# 会計検査の指摘事例とその解説(103)

今回は、国土交通省関係の交付金事業による公営住宅の屋上防水工事に係る積算過大と経済産業省の補助事業による設備工事に係る施工不適切の2事例を紹介します。

図-1 屋上の概念図

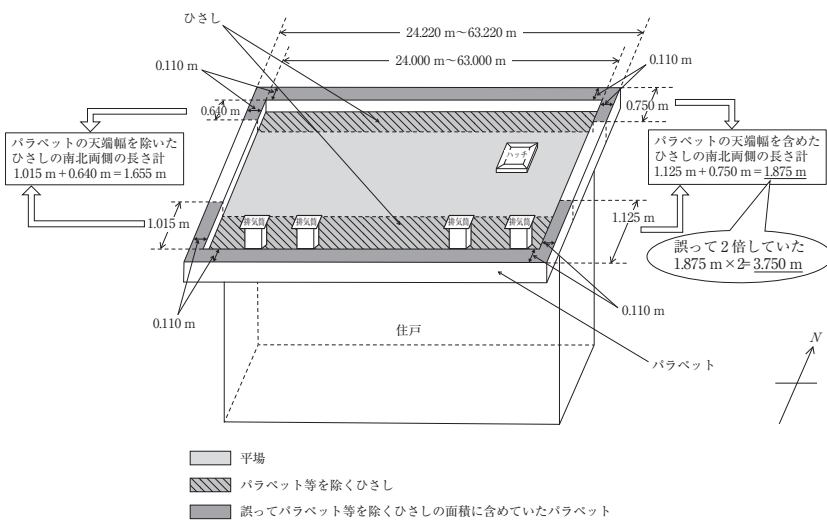
しかし、同県は、7棟の防水シートの設計数量を算出するに当たり、パラペット等を除くひさしの面積について、パラペットの天端幅（両端の計0.220m）を除いたひさしの南

北両側の長さ計1.655mに東西の長さ（24.000m～63.000m）を乗ずるなどして計444.68㎡と算出すべきところ、誤って、パラペットの天端幅を含めたひさしの南北両側の長さ計1.875mを2倍した3.750mに東西の長さ（24.220m～63.220m）を乗ずるなどして計1,082.75㎡としており、638.07㎡を過大に算出していました（図-1）。

このため、7棟の防水シート等の設計数量は上記のほか平場等の面積誤りを考慮して、正しくは計2,656.4㎡となり、前記の3,289.2㎡は632.8㎡過大となっていました。

したがって、適正な防水シート等の設計数量に基づき、本件工事費を修正計算すると、過小に算出していた断熱材等の設計数量を考慮するなどしても、78,660,772円となることから、本件契約額87,640,920円はこれに比べて8,980,148円割高となっており、これに係る交付金相当額4,041,066円が不当と指摘されました。

図-3 配管架台の概念図

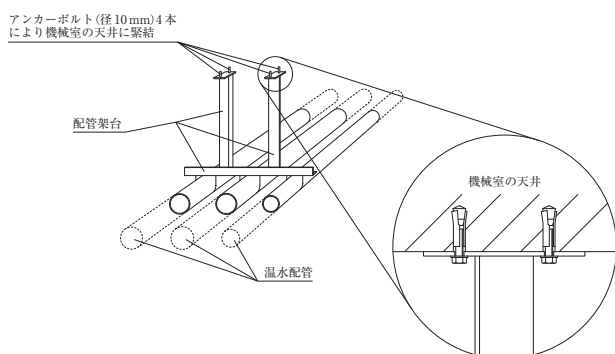
という。)を用いることとして、配管架台をアンカーボルト(径10mm)4本により機械室の天井に緊結していました(図-3)。

しかし、請負人は、当該アンカーボルトについて、耐震設計計算上安全であることを確認していなかったことから、耐震設計指針に基づき耐震設計計算を行ったところ、地震時にアンカーボルトに作用する引抜力は14.5kN/本となり、許容引抜力0.75kN/本を大幅に上回っており、耐震設計計算上安全とされる範囲に収まっておらず、地震時に温水配管等が機械室の天井から落下するなどのおそれがある状態となっていました。

図-4 水槽架台の概念図

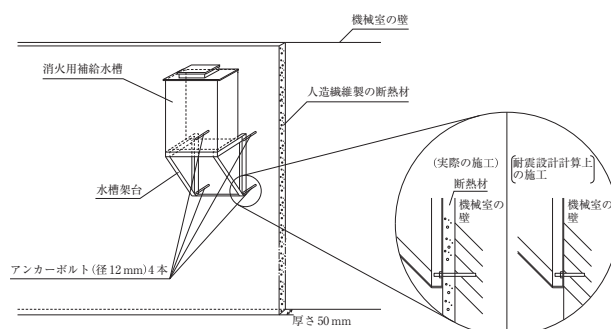
しかし、請負人は、施工に当たり、機械室の壁に、耐震設計計算上、圧縮に対する抵抗力を期待できない人造繊維製の断熱材(厚さ50mm)が張り付けられているのに、水槽架台を断熱材の上からアンカーボルトにより機械室の壁に取り付けていました(図-4)。このため、水槽架台は機械室の壁に密着しておらず、地震時に消火用補給水槽に作用する水平力等によりアンカーボルトに損傷が生じて、消

火用補給水槽等が機械室の壁から落下するなどのおそれがある状態となっていました。
